**KUNNGJØRING OM OFFENTLIG ETTERSYN
FRA 06.02.2012 – 19.03.2012
FORSLAG TIL DETALJREGULERING
OPERAALLMENNINGENS SØNDRE DEL**

Operaallmenningens søndre del, Bjørvika Planforslag til offentlig ettersyn, tilleggshøring alternativ 1D Detaljregulering

EKSISTERENDE PLANER /
REGULERINGSFORSLAG: alt 1. MED VANNSPEIL

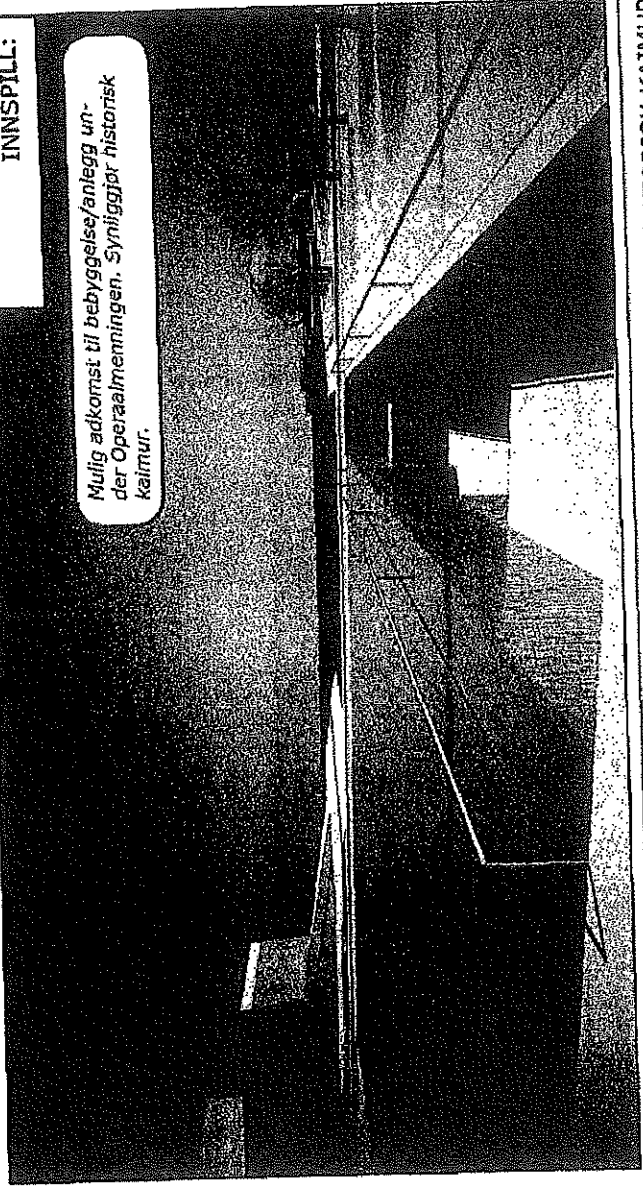
Mulig adgang til bebyggelse/anlegg under
der Operaallmenningen. Synliggjør historisk
kaimur.

:: HISTORISK KAIMUR

INNSPILL

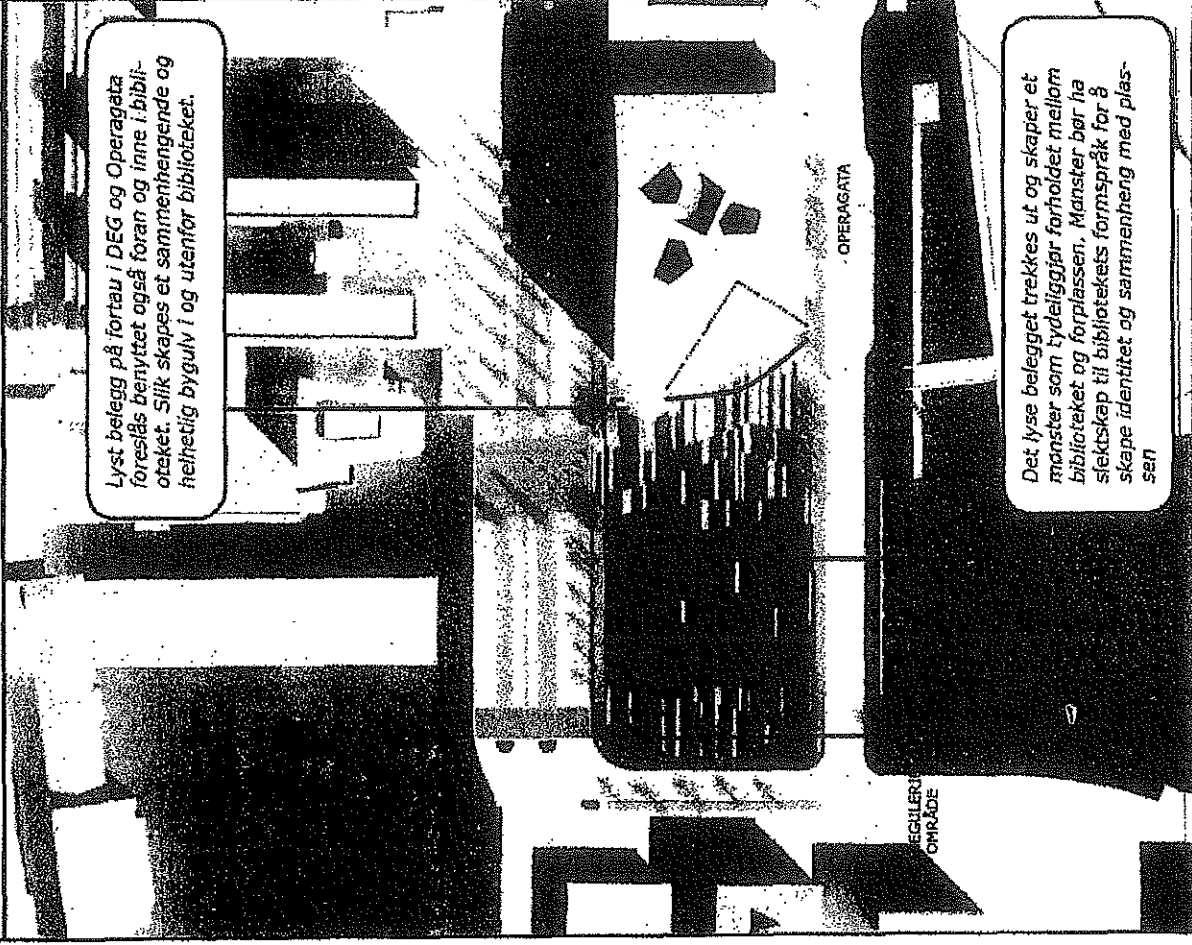
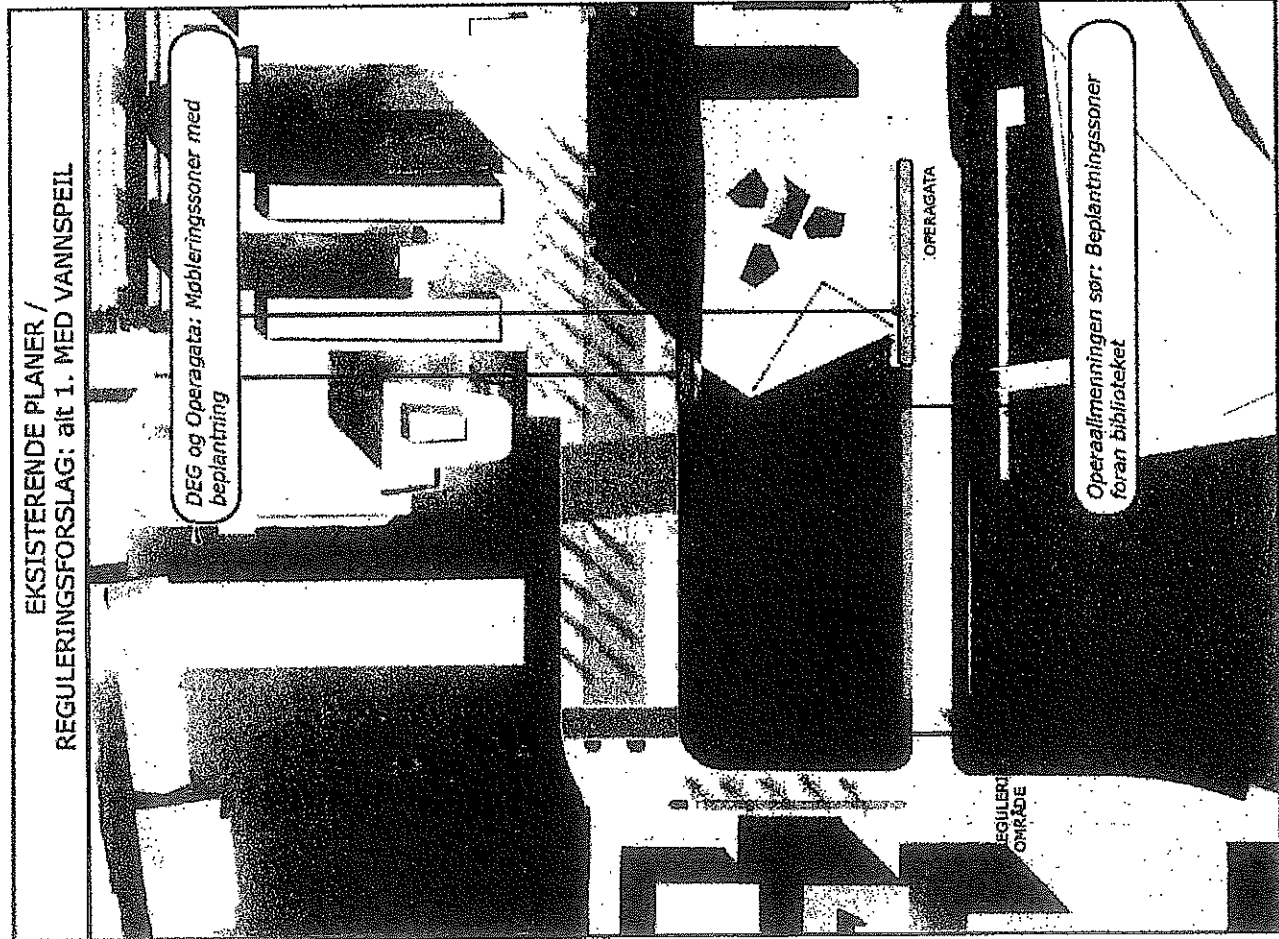
Lyst belegg på fortau i DEG og Operagata foreslås benyttet også foran og inne i biblioteket. Slik skapes et sammenhengende og helhetlig bygulv i og utenfor biblioteket.

Det lyse belegget trekkes ut og skaper et mønster som tydeliggjør forholdet mellom biblioteket og forplassen. Mønsteret bør ha slektskap til bibliotekets formpråk for å skape identitet og sammenheng med plannen

EKSISTERENDE PLANER /
REGULERINGSFORSLAG: alt 1. MED VANNSPEIL

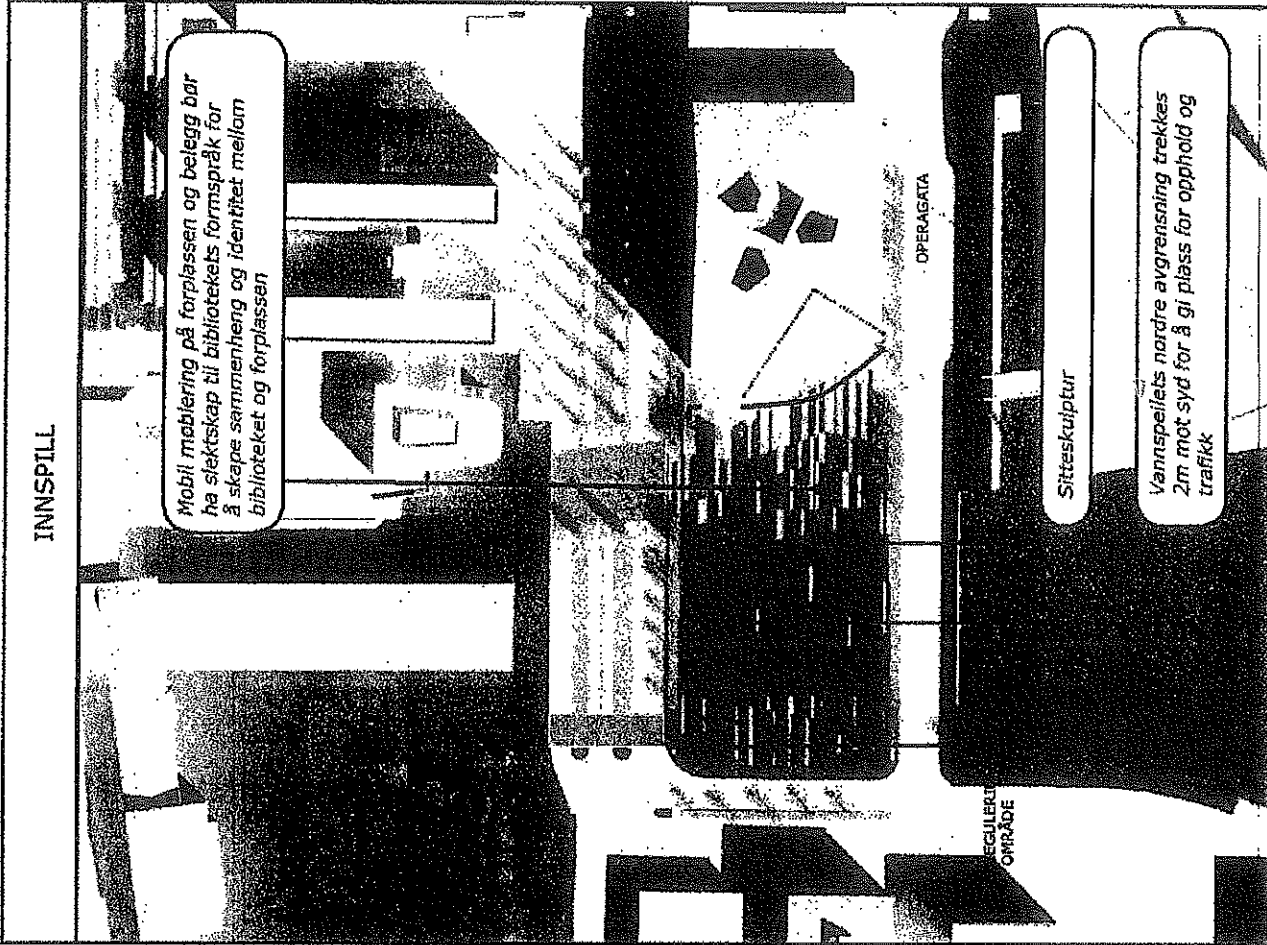
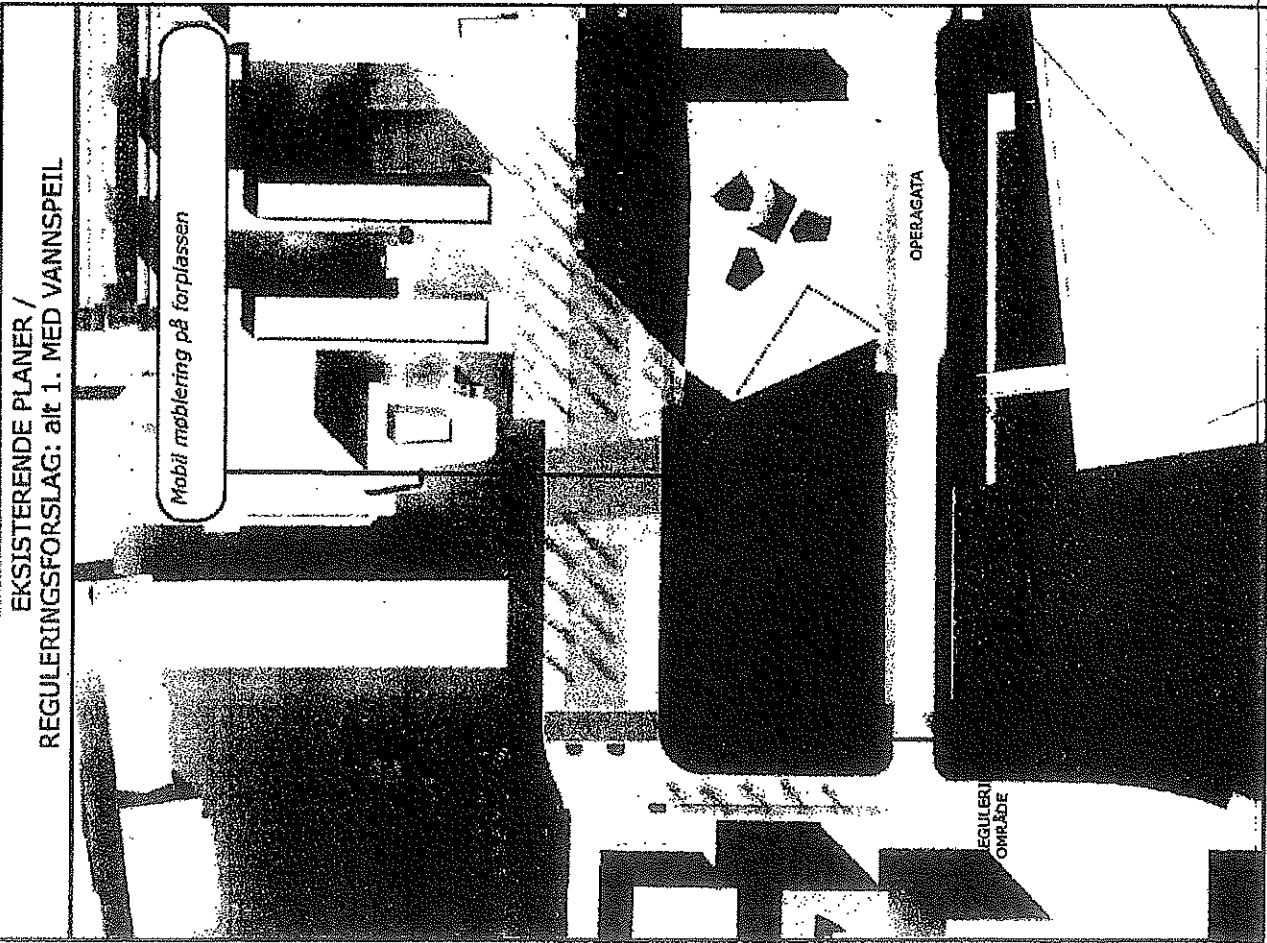
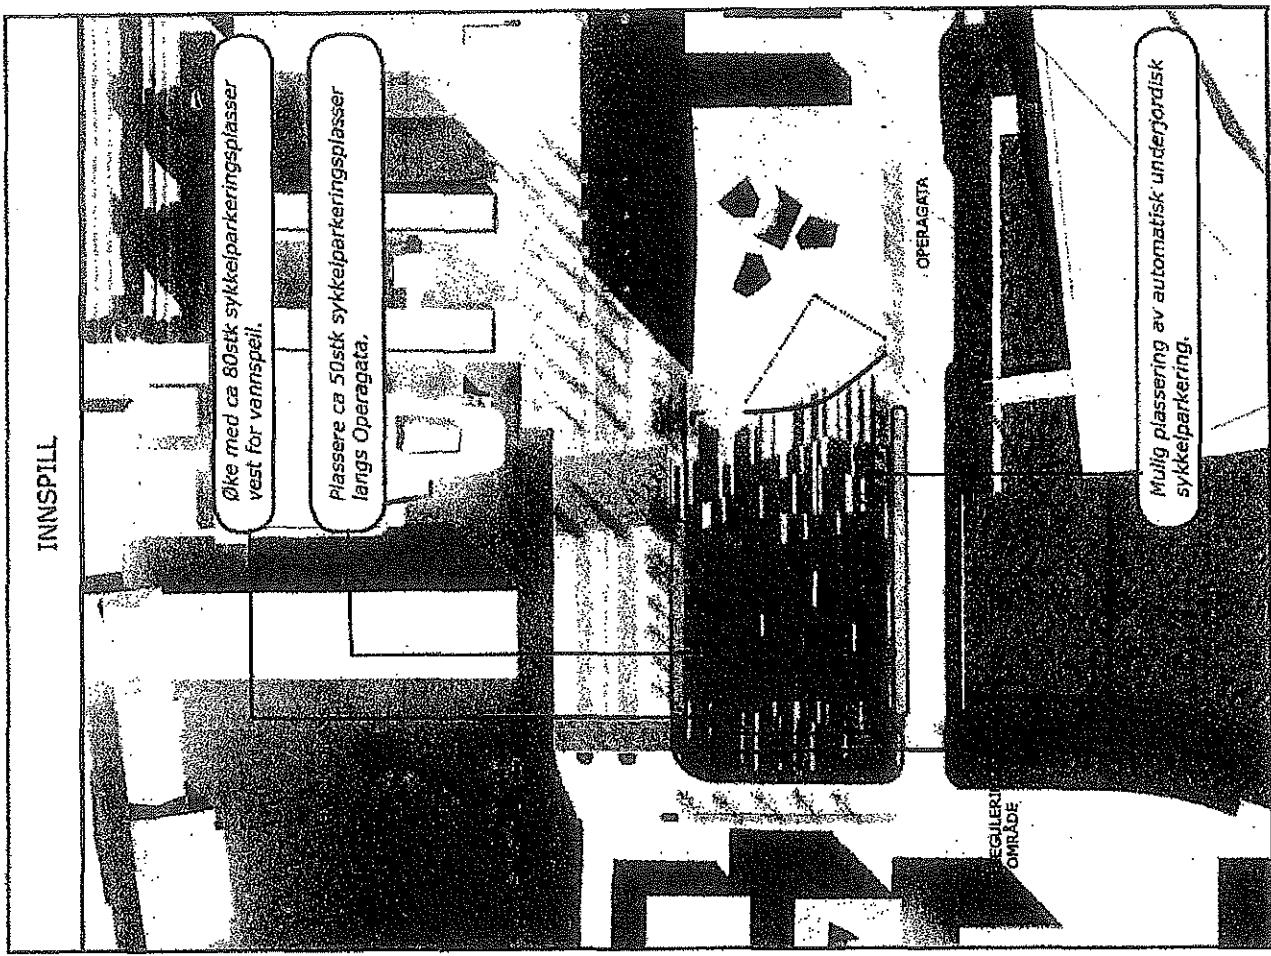
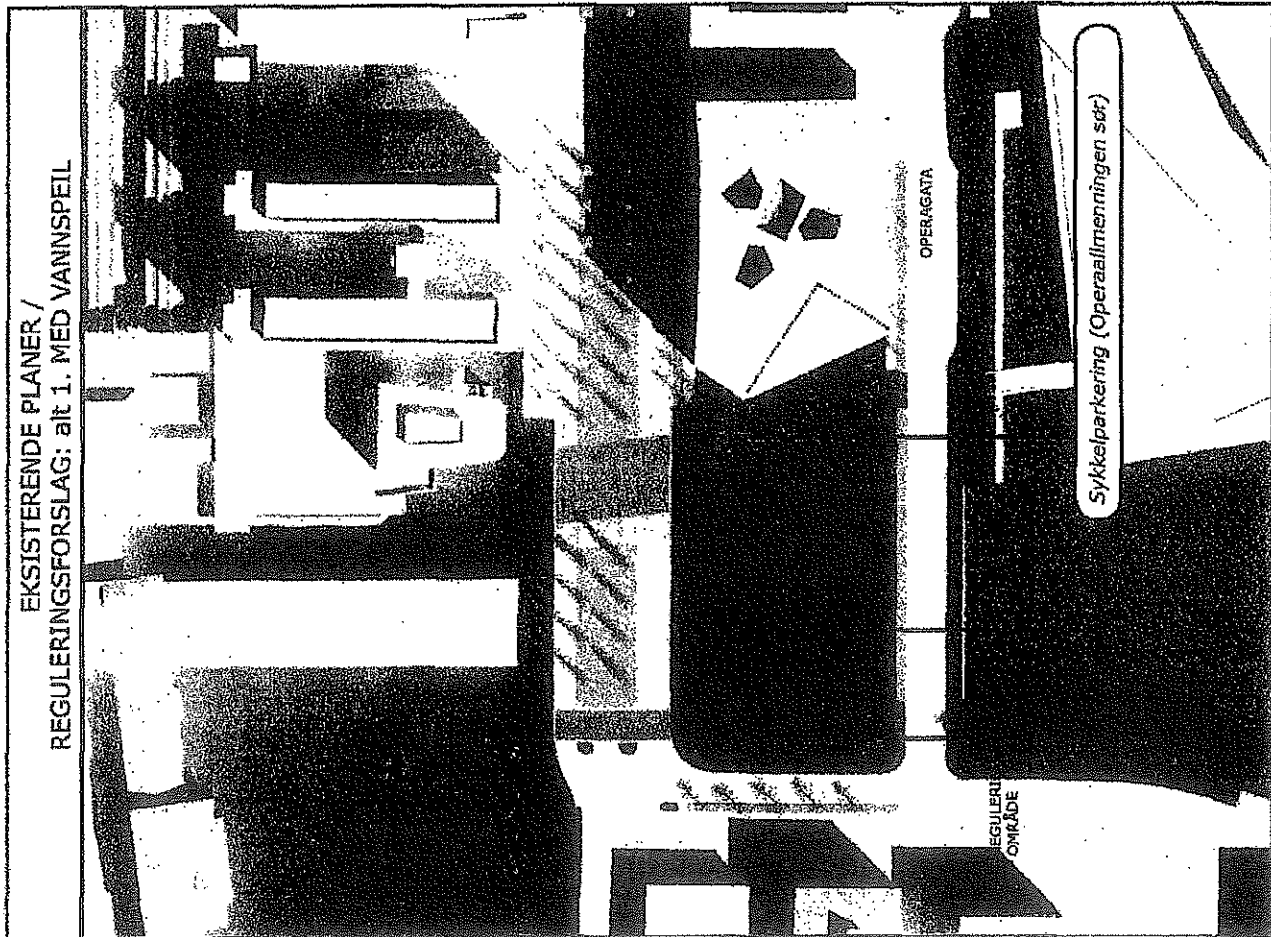
Evt fjerne trær også over sykkelparkering for øket kontakt til biblioteket mot hovedstrøm av besøkende

Evt. fjerne trær i DEG trikkebane for å øke kontakt til sjøen
